Høringsvar og referat af informationsmøder

Oversigt over kommentarerne til 03_Retningslinjer for altaner og tagterrasser_PAS.pdf

Kommentering af "Forslag til retningslinjer for altaner og tagterrasser "

Bemærkninger til Retningslinjer for altaner og tagterrasser.

Traditionel tagaltan, med galger: Nordre Frihavnsgade 94, KBH sag: 47 69 16

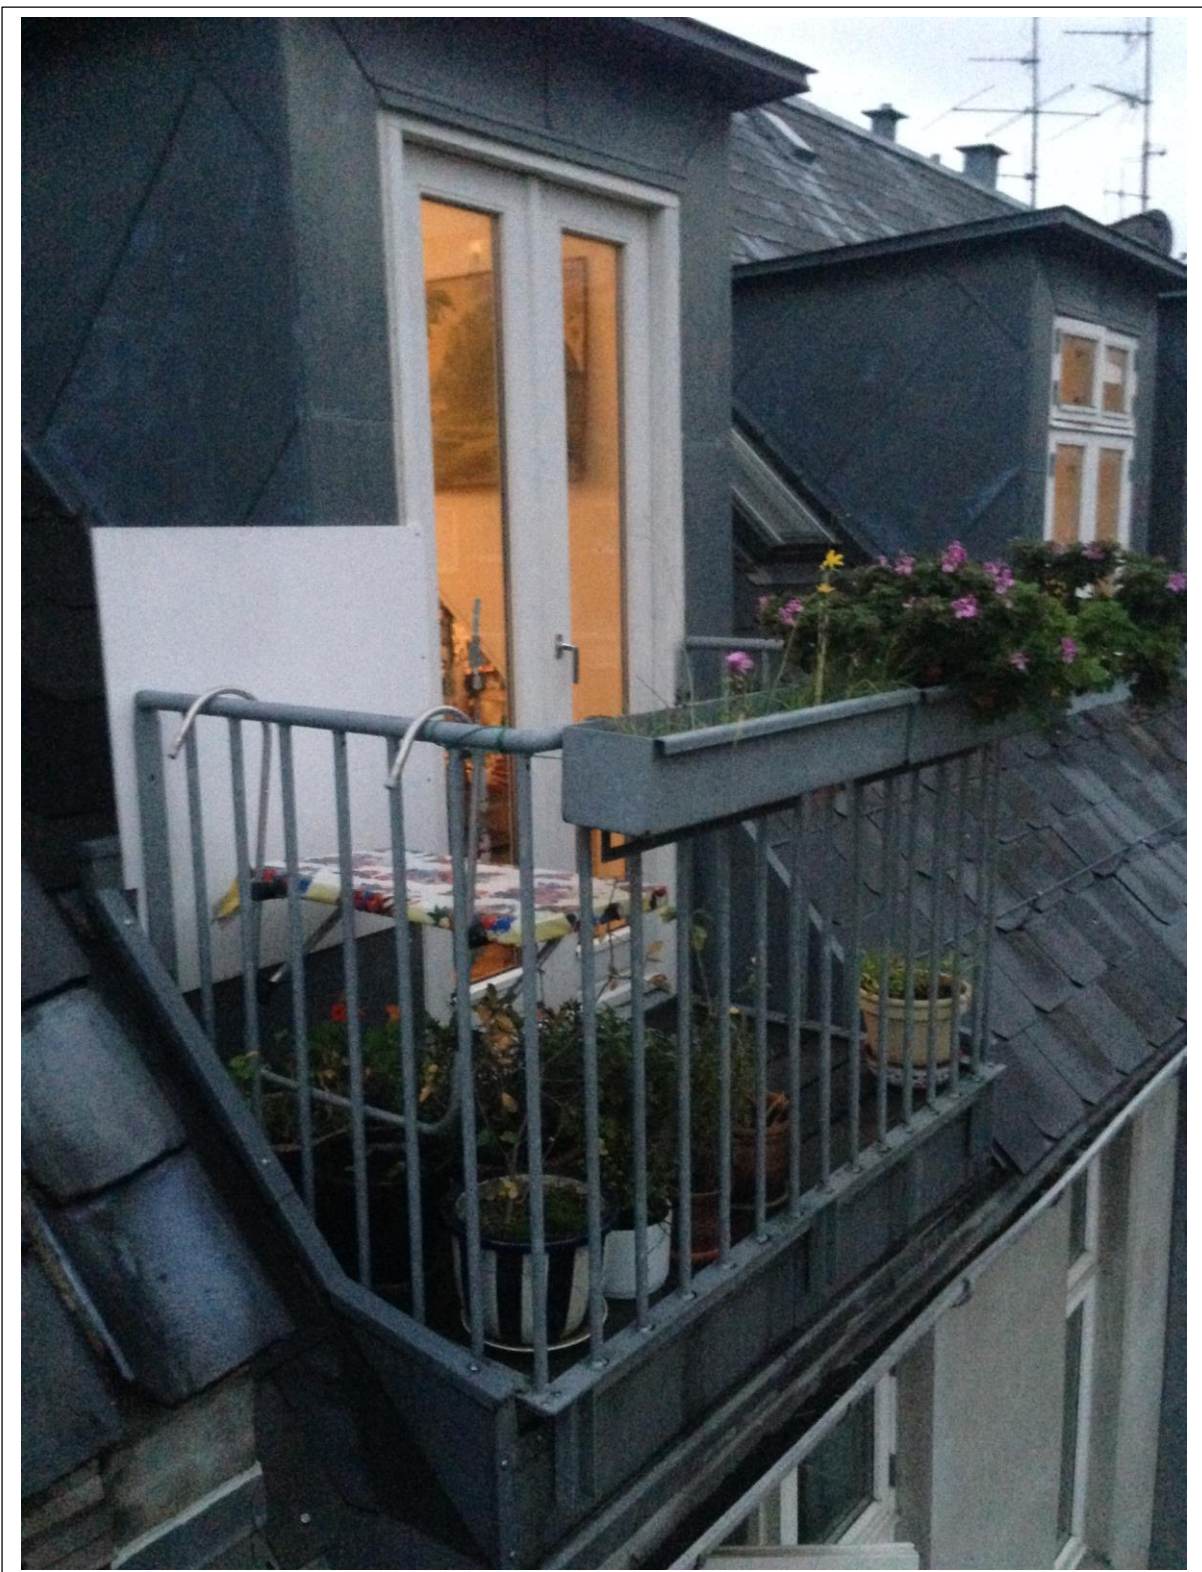
I forhold til tagaltaner tænker vi at man ikke behøver at udelukke disse som værende udehængende da de kan være udehængende man stadig med en pæn løsning. Se billede materiale.

Altaner kan vanskeligt monteres uden at komme i konflikt med rem, tagrende, derfor foretrækkes en galge.

Med høj gesims

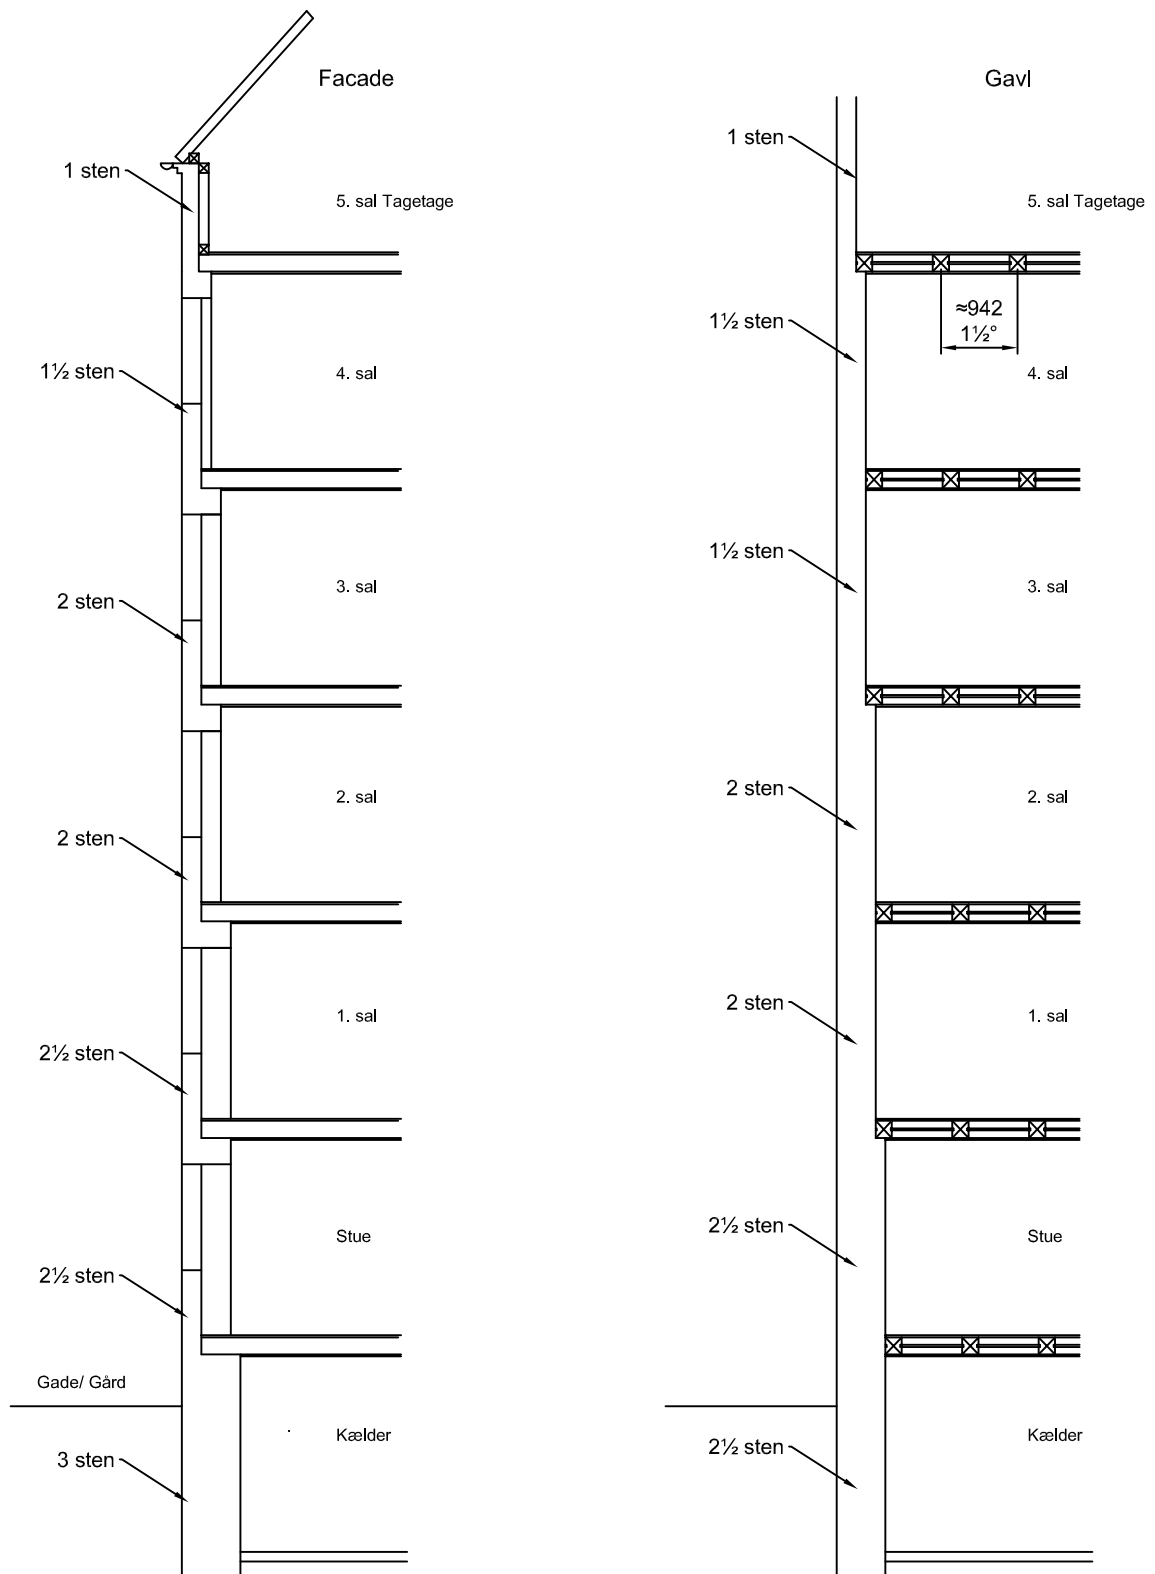
Højgesims:

Altan kan indspændes, uden synlige bæringer

Taget starter først 1 meter over altanen, men bygningen har ikke skunkrum, der kan inddrages.
